1. Oggetto: Parere regionale ex art. 63 L.R. 10/2010 nell’ambito del procedimento di VIA statale PNIEC-PNRR. Progetto di “Impianto fotovoltaico e opere di connessione alla rete della potenza di picco pari a 14.963,52 kW, collegato ad un piano agronomico per l’utilizzo a scopi agricoli dell’area” in località Strada Comunale Poggio al Fabbro nel Comune di Gavorrano (GR), proposto da Gavoranno S.r.l. - **Trasmissione parere e contributi tecnici istruttori di Settore.**

Il progetto prevede la realizzazione di un Impianto Fotovoltaico di potenza di picco pari a 14.963,52 kW e potenza massima in immissione pari a 12.000,00 kW, da realizzare nel Comune di Gavorrano (GR), in Località "Strada Comunale Poggio al Fabbro".

Oggetto: Artt. 23, 24 e 25 del D.Lgs. 152/2006. Impianto fotovoltaico e opere di connessione alla rete della potenza di picco pari a 14.963,52 kW, collegato ad un piano agronomico per l'utilizzo a scopi agricoli dell'area, sito in Località Strada Comunale Poggio al Fabbro, nel Comune di Gavorrano (GR). Proponente: Gavorrano Srl. **Contributo istruttorio**

Figura 3.1 – A sinistra i limiti dell'area di realizzazione dell'impianto fotovoltaico ed a destra quelli del progetto di bonifica dei Bacini di San Giovanni. Il tratto in adiacenza tra i due progetti è cerchiato in rosso

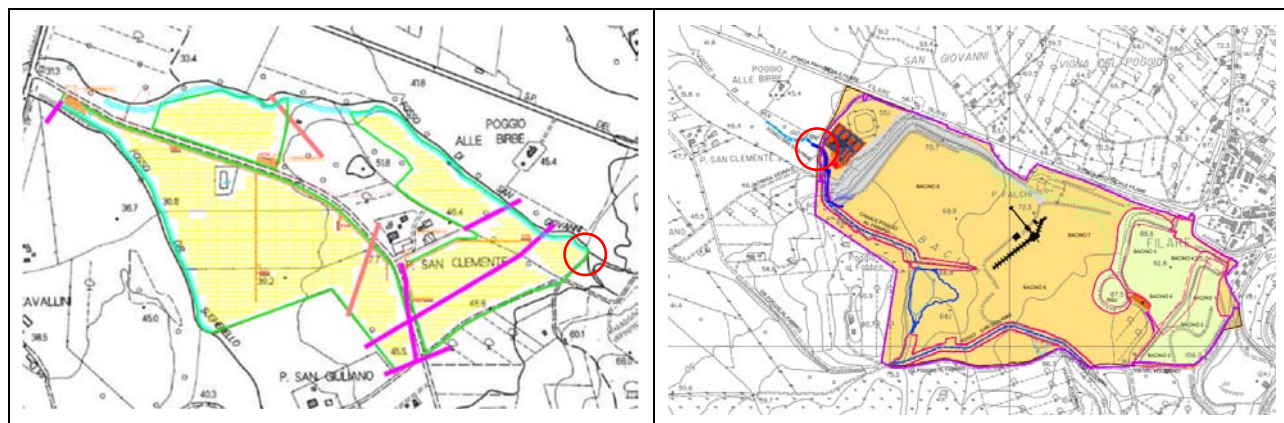
Dall'elaborato progettuale codificato 021701_IMP_D e denominato “Lay out impianto su CTR” è possibile desumere che solo un limitatissimo tratto del limite orientate dell'area d'intervento è in adiacenza con quello del progetto di bonifica dei Bacini di San Giovanni

In particolare, le potenziali interferenze tra i due progetti sono concentrate e limitate all'area di pertinenza del Fosso San Giovanni.

Figura 3.2 – Sezione tipologica risagomatura Fosso San Giovanni. All'esterno del limite di proprietà non è prevista la realizzazione della strada di servizio in misto di cava

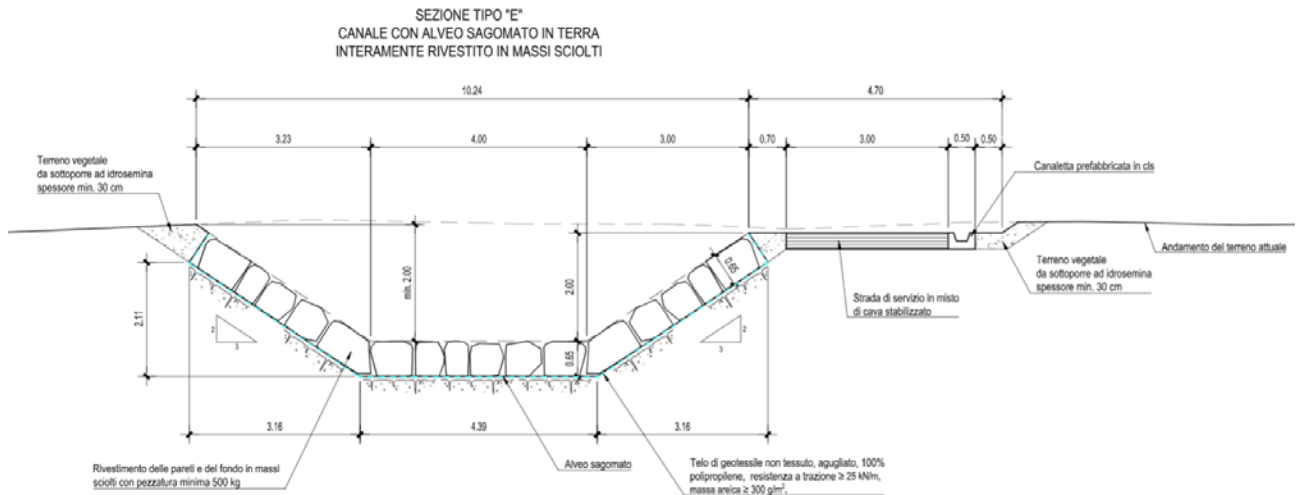
Il progetto di bonifica dei Bacini di San Giovanni tra le sue opere prevede anche la realizzazione di un canale di by-pass denominato Canale di Poggio al Fabbro che confluirà nel vecchio alveo del Fosso San Giovanni. A valle della confluenza, il corso del fosso sarà risagomato per contenere la piena bicentenaria di progetto nel tratto contenuto all'interno della proprietà di Eni Rewind per poi raccordarsi, fuori dal confine, con l'alveo esistente (v. **Figura 3.2**).

Figura 3.3 – Tratto di risagomatura e rivestimento del Fosso San Giovanni adiacente all'impianto fotovoltaico in progetto

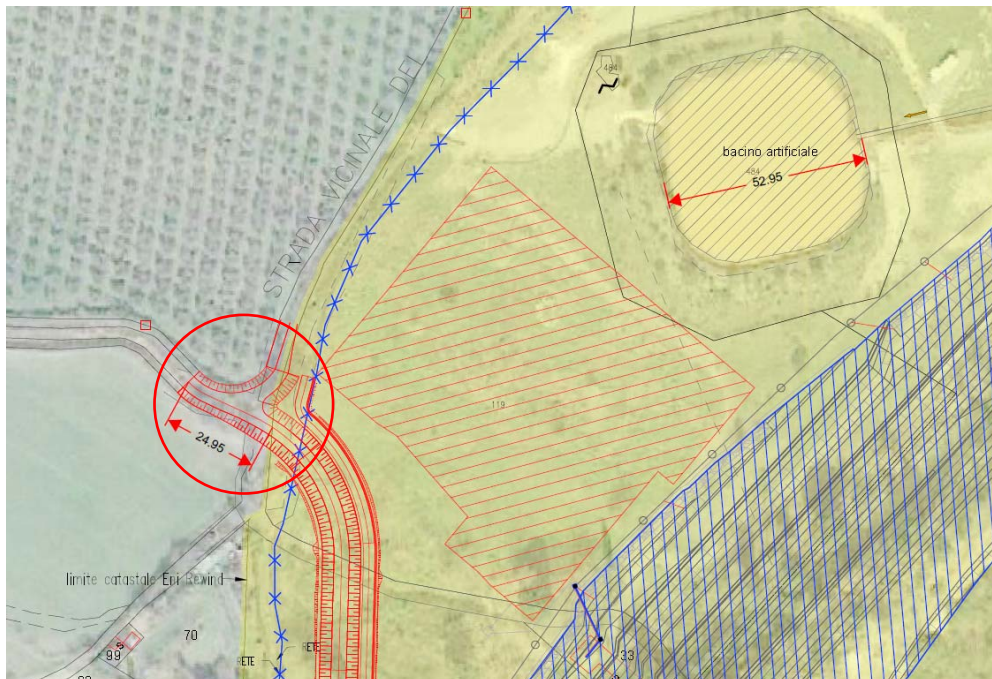
Dal limite catastale della proprietà Eni Rewind il tratto di raccordo, procedendo verso valle, si estenderà lungo il demanio idrico per circa 25 m (v. **Figura 3.3**) ed in adiacenza, in sinistra idraulica, alla proprietà che sarà interessata dalla costruzione dell'impianto fotovoltaico.

Figura 3.2 – Sezione tipologica risagomatura Fosso San Giovanni. All'esterno del limite di proprietà non è prevista la realizzazione della strada di servizio in misto di cava.

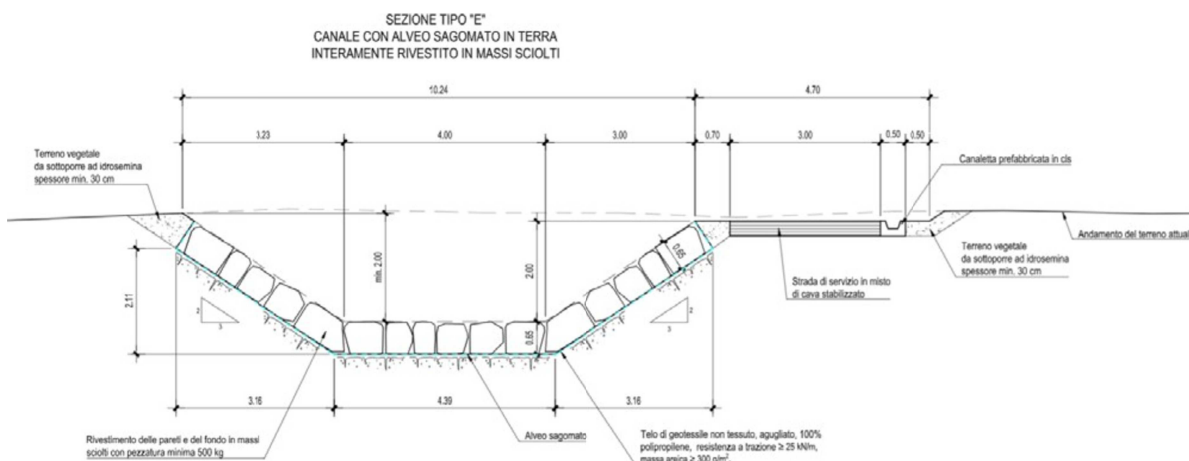
Il progetto di bonifica dei Bacini di San Giovanni tra le sue opere prevede anche la realizzazione di un canale di by-pass denominato Canale di Poggio al Fabbro che confluirà nel vecchio alveo del Fosso San Giovanni. A valle della confluenza, il corso del fosso sarà risagomato per contenere la piena bicentenaria di progetto nel tratto contenuto all'interno della proprietà di Eni Rewind per poi raccordarsi, fuori dal confine, con l'alveo esistente (v. **Figura 3.2**).

Figura 3.3 – Tratto di risagomatura e rivestimento del Fosso San Giovanni adiacente all'impianto fotovoltaico in progetto

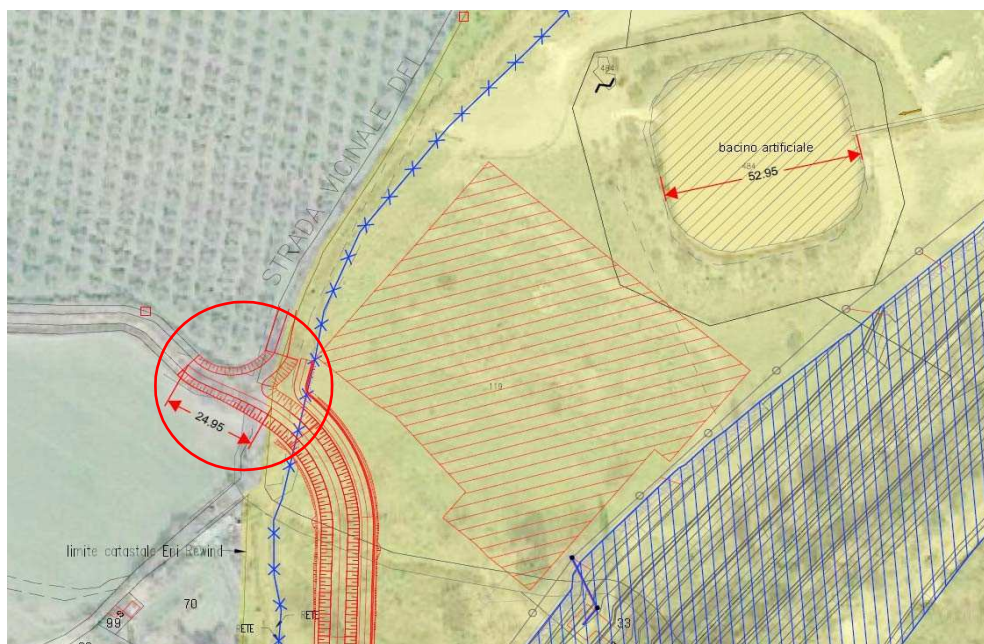
Dal limite catastale della proprietà Eni Rewind il tratto di raccordo, procedendo verso valle, si estenderà lungo il demanio idrico per circa 25 m (v. **Figura 3.3**) ed in adiacenza, in sinistra idraulica, alla proprietà che sarà interessata dalla costruzione dell'impianto fotovoltaico.

Per realizzare l'intervento di risagomatura e rivestimento sarà necessaria una pista di almeno 10 m in sponda sinistra per permettere l'operatività dei mezzi di cantiere. Questa pista interesserà tutta la fascia di tutela del corso d'acqua prevista dalla legge regionale 24 luglio 2018, n. 41.
